Krycí list ZBV

Název Stavby dle SoD: II/276 Bělá pod Bezdězem, mosty ev. č. 276-001 a 276-002 přes rokli v obci Bělá pod Bezdězem Název stavebního objektu/provozního souboru (SO/PS): SO 001 Demolice	Číslo SO/PS / / pořadí Změny SO/PS: 001 / 1	Číslo ZBV: 2
--	---	---------------------

Změnový list		
Název Stavby dle SoD: II/276 Bělá pod Bezdězem, mosty ev. č. 276-001 a 276-002 přes roklí v obci Bělá pod Bezdězem	Číslo SO/PS / / pořadí Změny SO/PS: 001 / 1	Číslo ZBV / Skupina změny: 2 . 3
Název stavebního objektu/provozního souboru (SO/PS): SO 001 Demolice		
Strany smlouvy o dílo objednatel č. S-1367/00066001/2023 a zhotovitel č. 34/23-23241na realizaci uvedené Stavby uzavřené dne 3.5.2023 (dále jen Smlouva): Objednatel: Krajská správa a údržba silnic Středočeského kraje, příspěvková organizace se sídlem Zborovská 81/11, 150 21 Praha 5, Smíchov Zhotovitel: N+N - Konstrukce a dopravní stavby Litoměřice, s.r.o. se sídlem Nerudova 2215, 412 01 Litoměřice		
<u>Přílohy Změnového listu:</u> 1. Krycí list 1 počet listů 2. Změnový list 2 počet listů 3. Zápis o projednání ocenění soupisu prací 1 počet listů 4. Rozpis ocenění Změn položek 2 počet listů 5. Přehled zařazení změn do Skupin 1 po

TECHNICKÁ ZPRÁVA č. 7-kub/2023

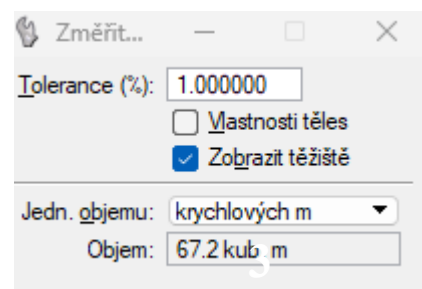
Na výzvu objednatele (firma N+N Litoměřice), byl dne 13.2.2023 proveden výpočet objemu výměny zeminy za materiál 0/63.

Objem 0/63 = 67,2m³

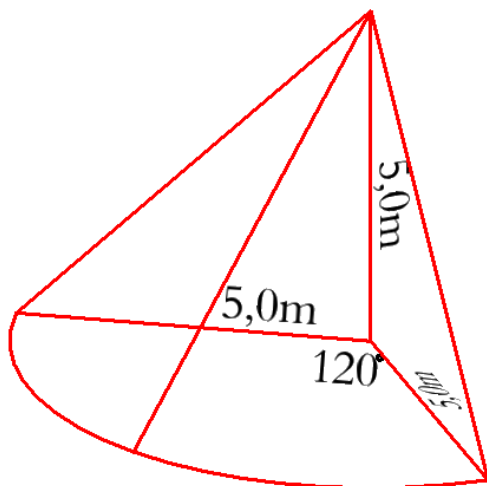
Na výzvu objednatele (firma N+N Litoměřice), byl dne 13.2.2023 proveden výpočet objemu výměny zeminy za materiál 0/63.

Objem dvou kuželů 0/63 = $43,638 \times 2 = \underline{87,276\text{m}^3}$
